O QUE MUDOU EM R52

PROJETO PORTO REAL

RESIDENCIA UNIFAMILIAR (MANSÃO - AM) | SOBR TATIANA-PS

DESEMPENHO ACUSTICO ENTRE AMBIENTES

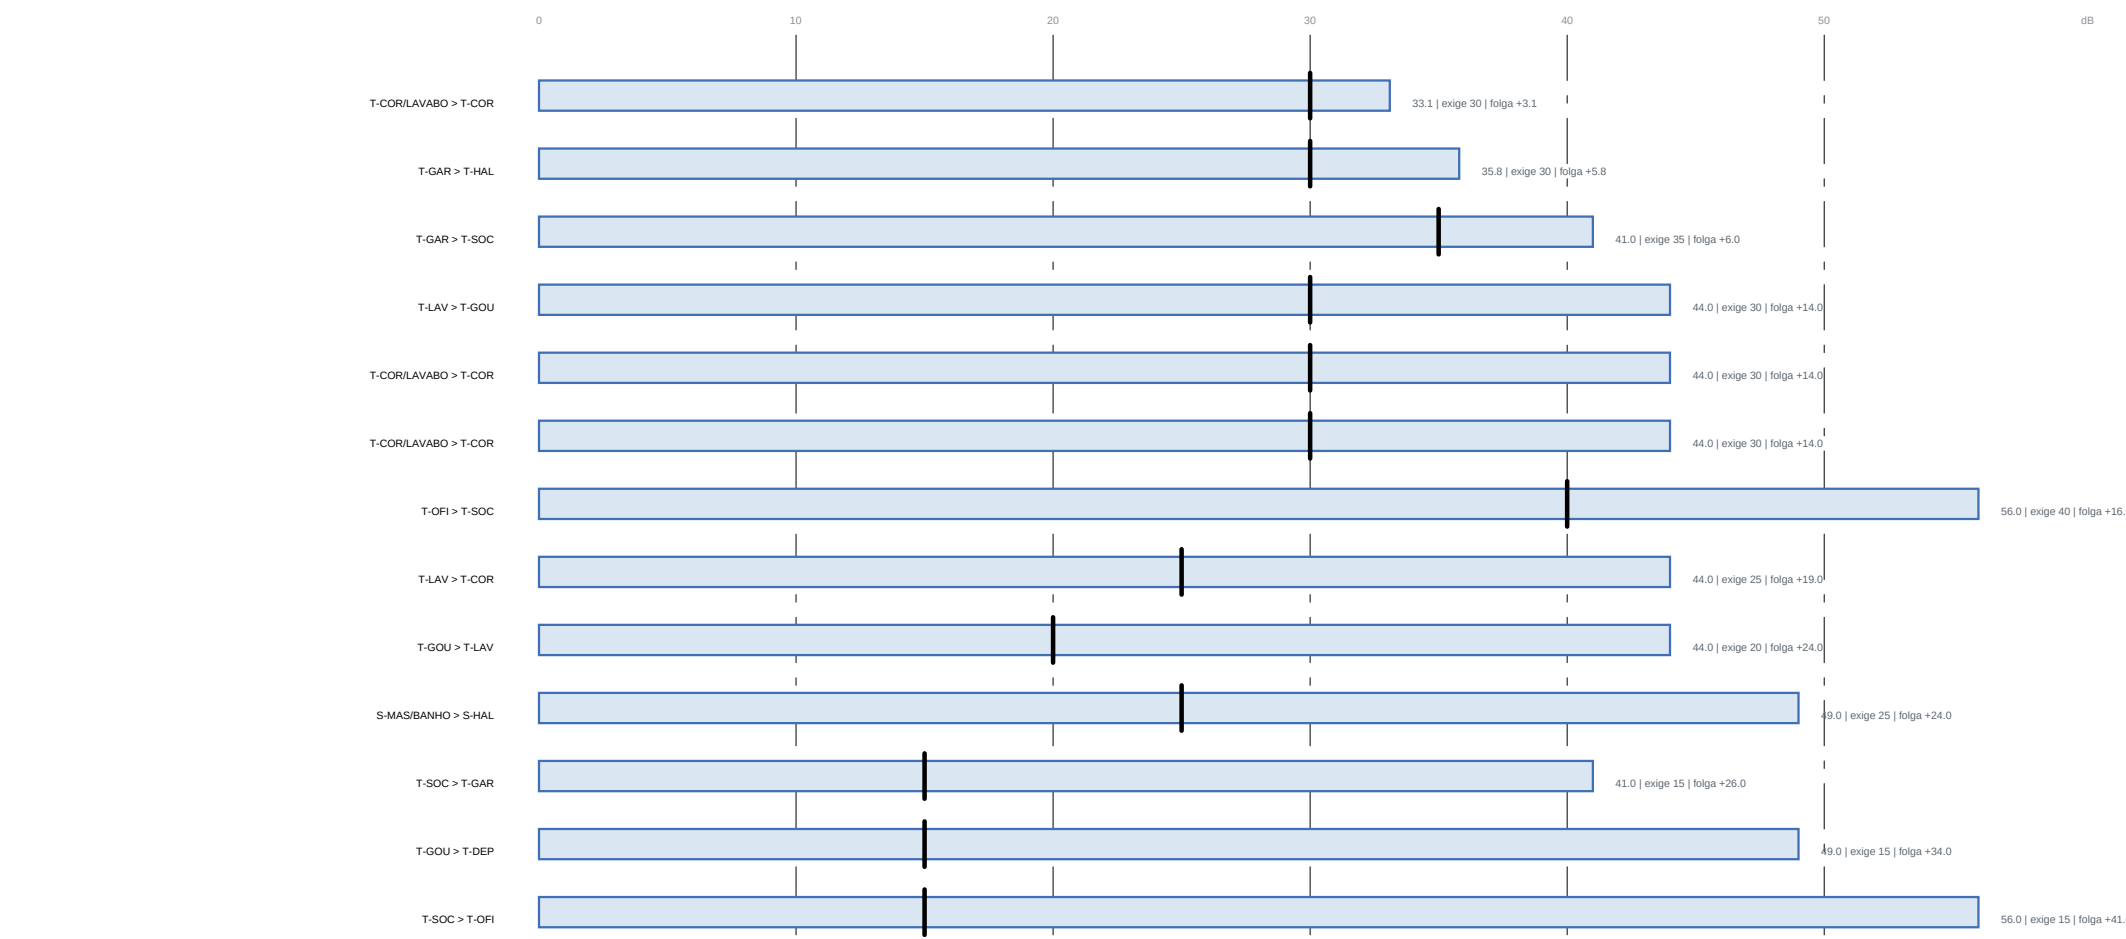
ONDE	ANTES	DEPOIS	POR QUE
Banho compartilhado > hall de entrada	porta de correr (Rw 25) — conjunto de 20,2 dB	parede CEGSA, 44 dB	o acesso de volta passou para a circulação
Banho compartilhado > quarto eventual	porta com (Rw 25) — conjunto de 25,5 dB, nível 25	parede CEGSA, 44 dB	era a por passagem da casa, e não era a saída
Hall > garagem	porta com — 36,9 dB, nível 35	PDS isolada vedada — 50,9 dB	porta entre garagem e casa tem dupla função para ser móbica
Banho compartilhado > circulação	não havia porta	PDS isolada vedada — 35,7 dB, nível 25	único acesso do banho, e abria para fora
Bloco do chuveiro	encostado na parede do hall	canto arredondado, toldo e janela alta	consequência da porta nova, a regra dos 900 cm de bloco reaproveita a primeira bridade

2 Ouça: A parede era bloco (Rw 15), Flw 40 e a porta era de correr (Rw 25), o conjunto entregava 20 dB. Em acústica o bloco DOMINA — não se faz média aritmética do isolamento, se soma energia que passa.
